OGGETTO: Procedura di Valutazione di Impatto Ambientale relativa al permesso di ricerca per idrocarburi liquidi e gassosi denominato "**Pignola**" presentato il 27.12.2016 * **proponente**: Shell Italia E&P S.p.A. * osservazioni critiche * richiesta di archiviazione * richiesta di svolgimento di un'inchiesta pubblica

Osservazioni e controdeduzioni formulate ai sensi del DLgs. n. 152/2006 art. 24 comma 4° in relazione alla procedura VIA per il rilascio del permesso di ricerca di idrocarburi liquidi e gassosi denominato "Pignola" – proponente Shell Italia E&P spa

Figura 1: perimetro dell'istanza Pignola nel quale si trova una parte del Parco Nazionale dell'Appennino Lucano...e il SIC Pantano di Tito.

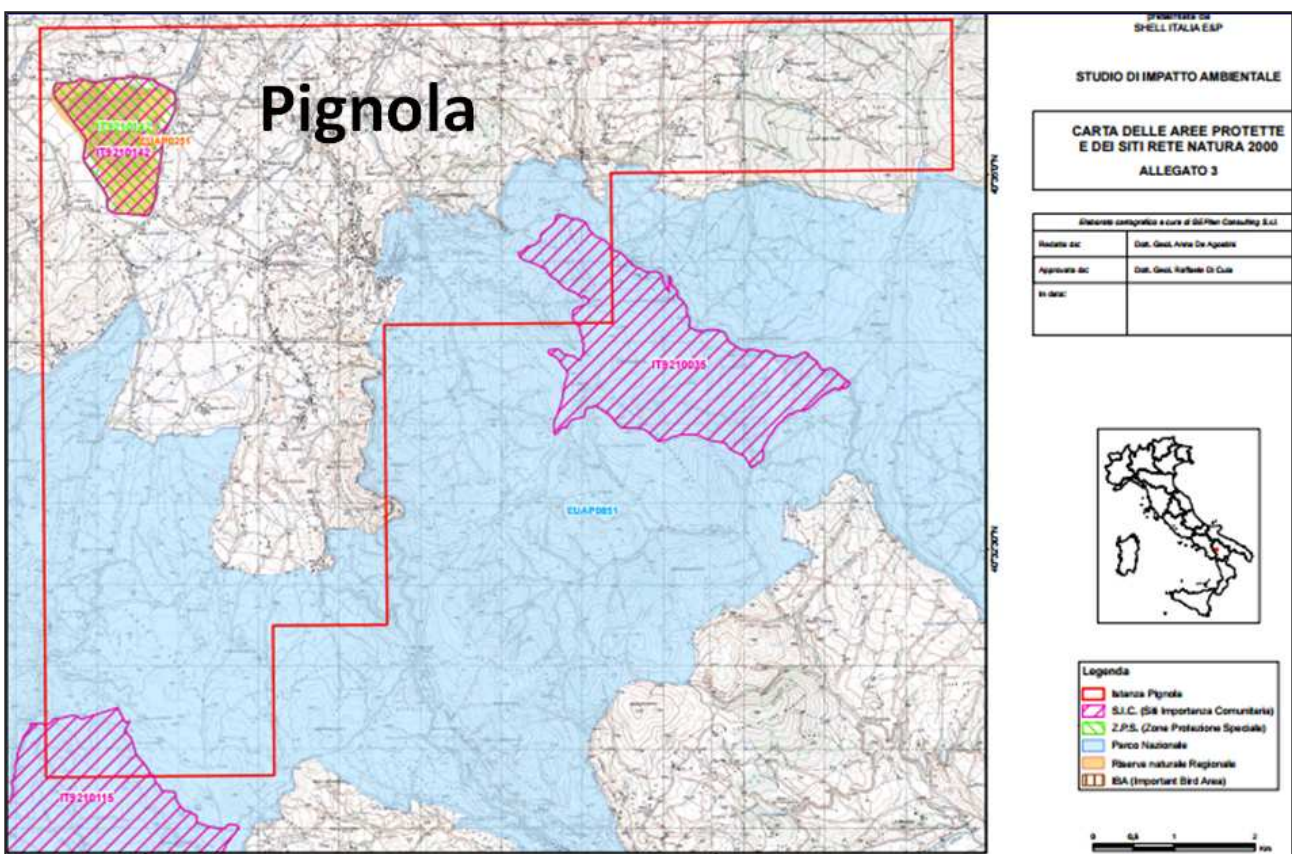
2.2) Il SIA risulta essere **carente** di un rilevamento in ordine alla **caratterizzazione idrica profonda** dell'area interessata dall'istanza.

Orbene, se si considera che gli specchi d'acqua come il Pantano di Tito, zona SIC, sono predisposti per continuare ad accumulare acqua per l'eternità e che si tratta di una risorsa d'importanza (questa sì) **strategica** in quanto le acque accumulate sono **insostituibili per la tutela e conservazione degli habitat**, non si può non concludere che un loro eventuale inquinamento produrrebbe effetti

Il SIA è privo di una carta **idrogeologica** con la rappresentazione delle sorgenti principali e minori (minori per portata ma non come importanza per le attività agricole e zootecniche) e della portata delle stesse, fattore che ostacola l'esplicitazione delle problematiche che l'attività petrolifera a farsi può motivatamente comportare per l'assetto idrogeologico degli altri acquiferi. Questi, è bene ribadirlo, costituiscono acquiferi molto permeabili e vulnerabili all'inquinamento.

Figura 3: le faglie sismogenetiche che interessano il sottosuolo delle istanze Monte Cavallo e La Cerasa secondo DISS 3.2.0 di INGV.

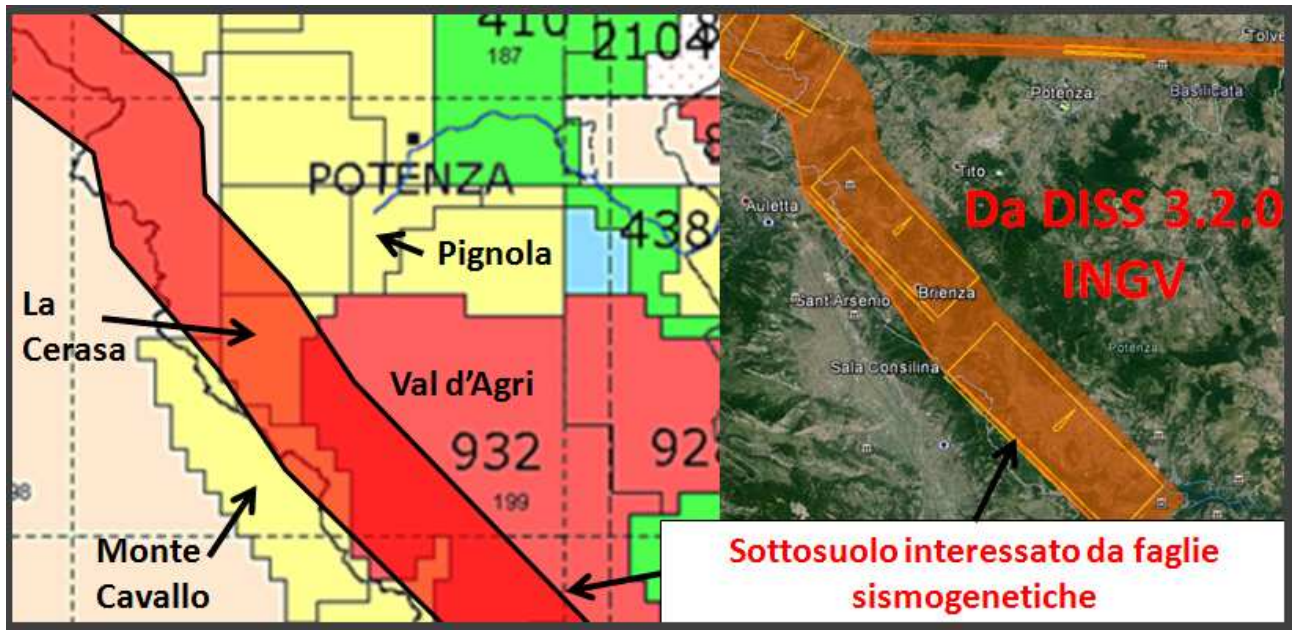
I riquadri **con linea gialla nella immagine a destra** individuano faglie sismogenetiche individuali che hanno originato i terremoti del 1561 (riquadro in alto nell'immagine a destra) e 1857 (**due riquadri al centro e a sinistra, nell'immagine a destra, che interessano l'istanza La Cerasa**).

I dati disponibili evidenziano che l'area dell'istanza Pignola si trova nella fascia interessata dalla tettonica lenta crostale che causa il lento e costante spostamento dell'Appennino verso l'Adriatico. Si fa presente che a pochi

chilometri di distanza nella val d'Agri la tettonica crostale lenta determina breakouts delle perforazioni **(deformazioni)** eseguite pochi anni fa. Giova far notare che il SIA è privo di qualsiasi studio al riguardo, circostanza che conferma la parzialità dello stesso.

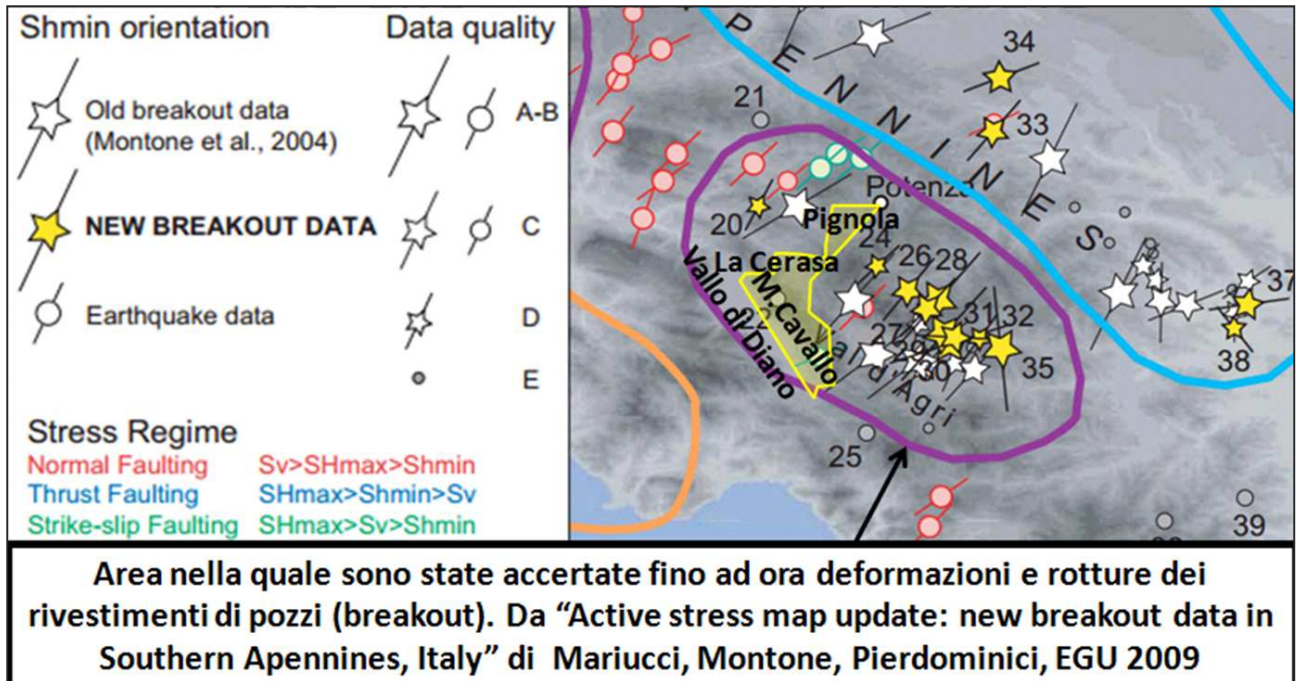
Nelle pubblicazioni scientifiche si parla di breakouts e non si citano eventuali rotture dei rivestimenti dei pozzi. Ciò non vuol dire che non si siano già verificate rotture. Sicuramente le compagnie petrolifere non hanno interesse ad esporre gli effetti dei breakouts perchè tale fenomeno evidenzierebbe problemi seri di potenziale inquinamento del sottosuolo, del suolo e delle acque superficiali e

sotterranee. Come si vede il fenomeno della deformazione dei pozzi ha già interessato molti pozzi della val d'Agri nonostante essi siano stati realizzati pochi anni fa. Con la linea gialla **nella figura 4** è stata schematizzata l'ubicazione delle istanze Monte Cavallo, La Cerasa e Pignola. I dati scientifici disponibili evidenziano che la fascia crostale delle citate istanze è interessata da lenta deformazione che interesserà anche eventuali nuove perforazioni in maniera progressiva in relazione all'evoluzione continua e lenta della catena appenninica che si sta spostando verso l'Adriatico.

Giova evidenziare che non è possibile trascurare tale fenomeno come elemento naturale di impatto sulle perforazioni ed in termini di conseguente inquinamento del sottosuolo e delle acque sotterranee e superficiali.

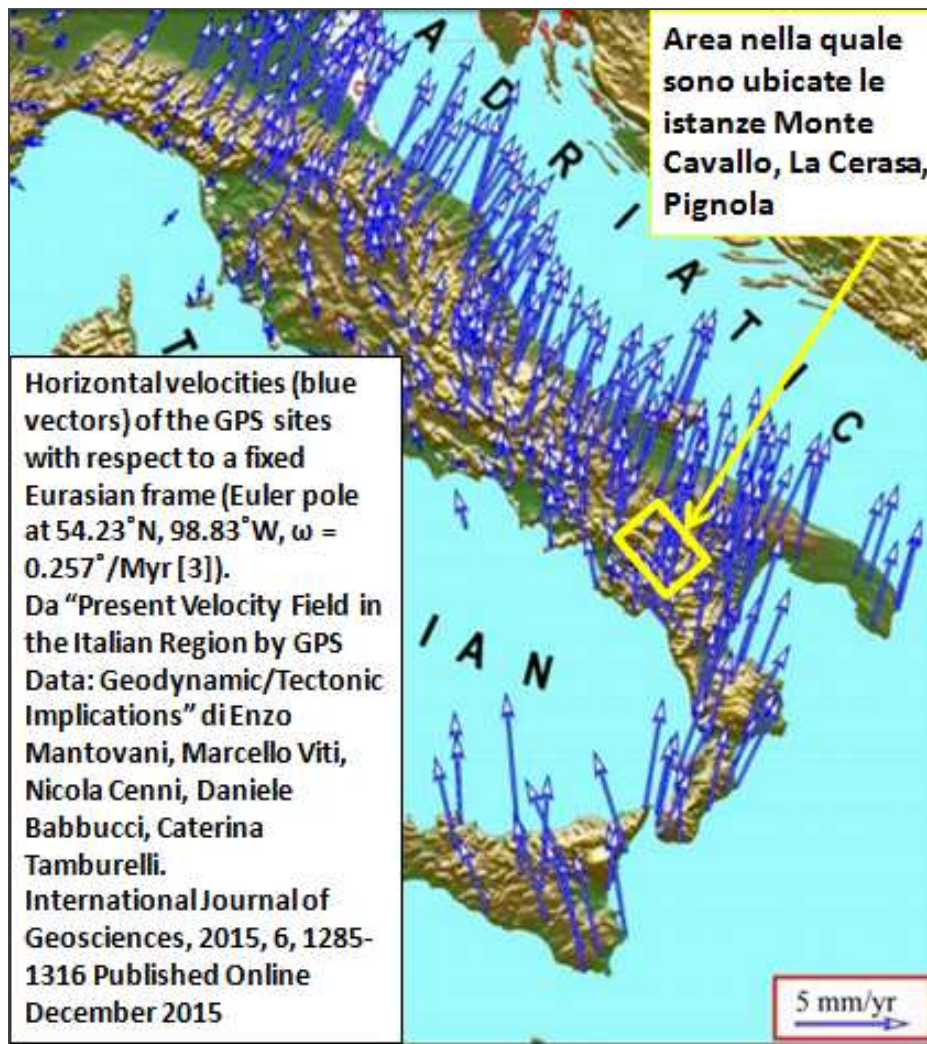
Come si è visto nell'area interessata dai terremoti recenti dell'Italia centrale gli spostamenti delle rocce causano rotture dei rivestimenti delle gallerie.

Si deduce che il loro impatto sulle tubazioni orizzontali e verticali può essere tale da causare rotture imprevedibili e inevitabili.

Figura 8: ubicazione delle istanze Monte Cavallo, La Cerasa e Pignola.

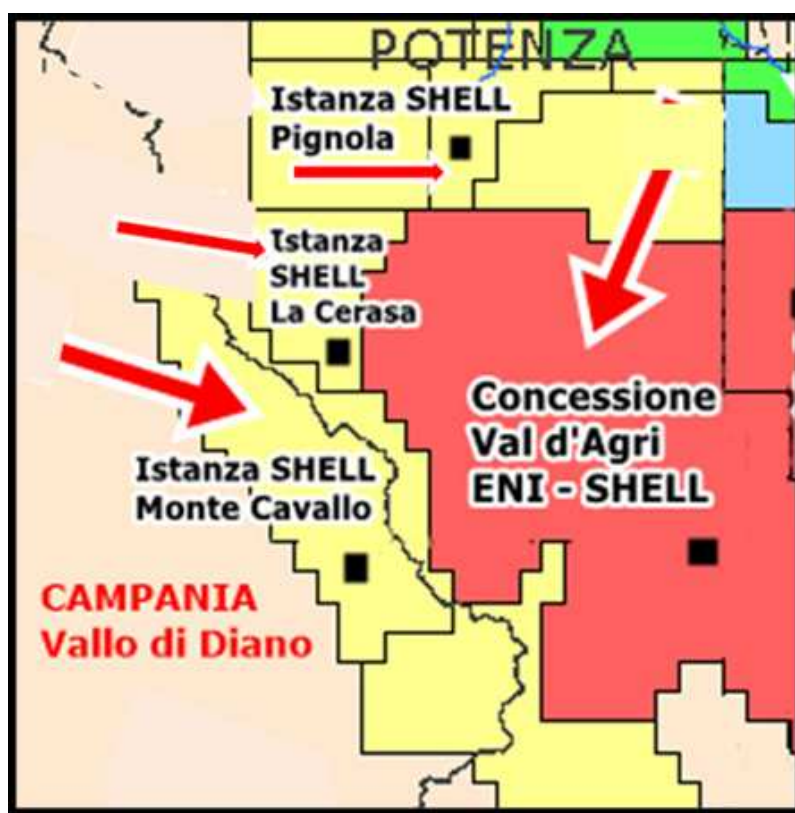
Come si evince dalla immagine di figura 8 le tre istanze Monte Cavallo, La Cerasa, Pignola confinano con la concessione Val d'Agri - ENI. In pratica rappresentano una sua estensione verso ovest e nordovest. Le istanze

Monte Cavallo e La Cerasa confinano anche tra di loro mentre l'istanza Pignola per poche centinaia di metri non confina con La Cerasa. E' evidente che gli impatti ambientali di attività eseguite nelle tre istanze si sommerebbero agli impatti già prodotti sull'ambiente nella concessione val d'Agri.

E' evidente che deve essere preso in considerazione l'effetto cumulativo delle varie attività e non solo gli impatti su ogni singola istanza. Una ulteriore prova del fatto che il SIA non è stato elaborato secondo quanto prescritto dalle vigenti leggi. Anzi,
